VALUTAZIONI DEL DIPARTIMENTO DI GROSSETO SU RELAZIONI ING. ANNINO / TPA CALDIROLI

OGGETTO: Commento alla relazione dell'Ing. Annino – documenti ISDE di cui alla riunione del 04 agosto 2015 della Inchiesta Pubblica relativa al Procedimento di VIA-AIA dell'installazione AIA della Scarlino Energia Srl, loc. Casone, Scarlino.

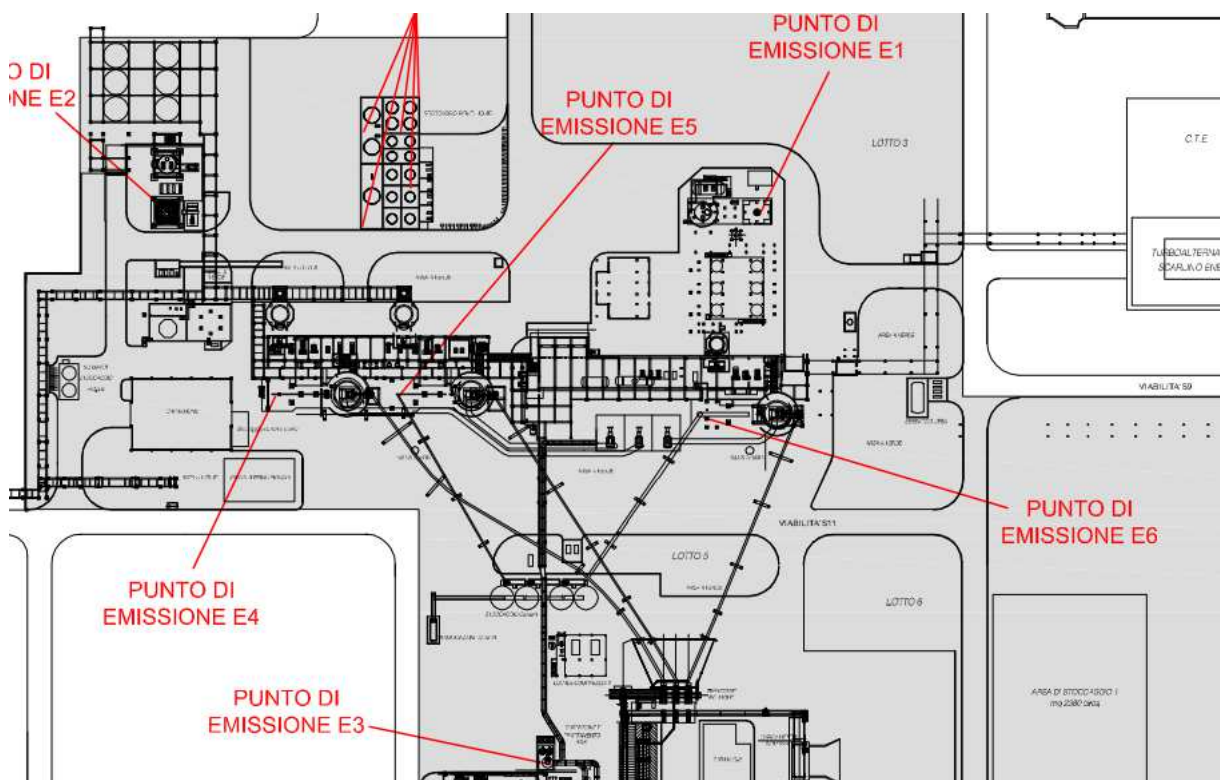
Premesso ciò non è chiaro perché l'ing Annino dichiara che:

“...da cui in caso di blocco d'impianto vengono scaricati per tempi non indifferenti fumi in uscita dal forno”.

Come esplicitato nel primo punto trattato, non è richiesto nella documentazione AIA l'inserimento di dettagli costruttivi, deve però essere debitamente dichiarato e descritto l'elemento tecnico.

Come visto sopra l'elemento tecnico e la sua funzionalità sono descritte sia nel Manuale di Gestione Operativo, sia nel Manuale SMCE sia nella Relazione Tecnica AIA sia nelle schede sia negli elaborati tecnici allegati a tali documenti.

Figure 1 — Solid recovered fuels chain — The EN Standard on specifications and classes is applicable at the point of delivery

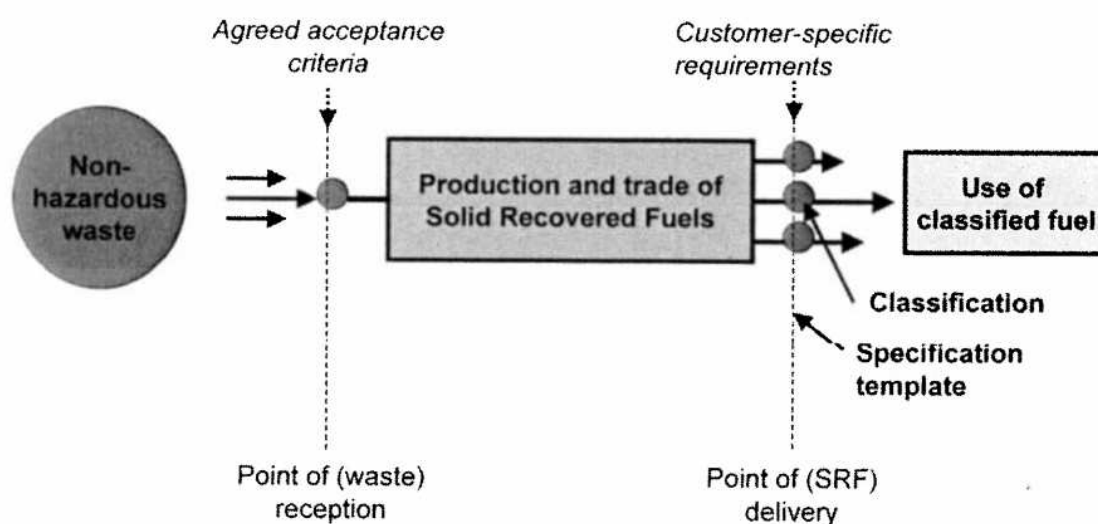
- il rifiuto solido in ingresso CER 191212 o 191210 deve essere CSS (vedi ad esempio par. 2.1.1.1. dell'elaborato Tecnico AIA) secondo UNI 15359. Si ricorda che il CSS deve provenire da impianti di trattamento rifiuti urbani o speciali non pericolosi (vedi estratto norma UNI 15359):

con l'adeguamento nel tempo di tutti gli impianti autorizzati alla produzione di CSS (vecchie autorizzazioni per CDR) il CER in ingresso tenderà ad essere solo il CER 191210.

Figure 2.13: Main components of a stationary/bubbling fluidised bed
Source [1, UBA, 2001]

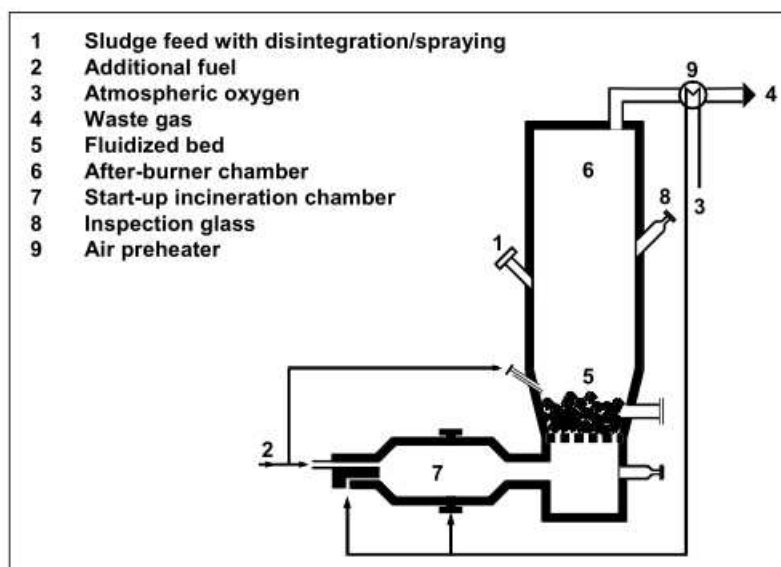
Premesso che la camera di post combustione per un letto fluido stazionario è la parte alta del forno che si trova al di sopra dell'inserimento del combustibile (per il calcolo del volume il gestore considera in modo cautelativo l'ultimo inserimento di aria secondaria-terziaria) fino all'uscita fumi come riportato nella figura 2.13:

Per la verifica dei dati tecnici del tempo di permanenza dei fumi nella camera di post combustione si rimanda alla trattazione dettagliata di cui sopra.
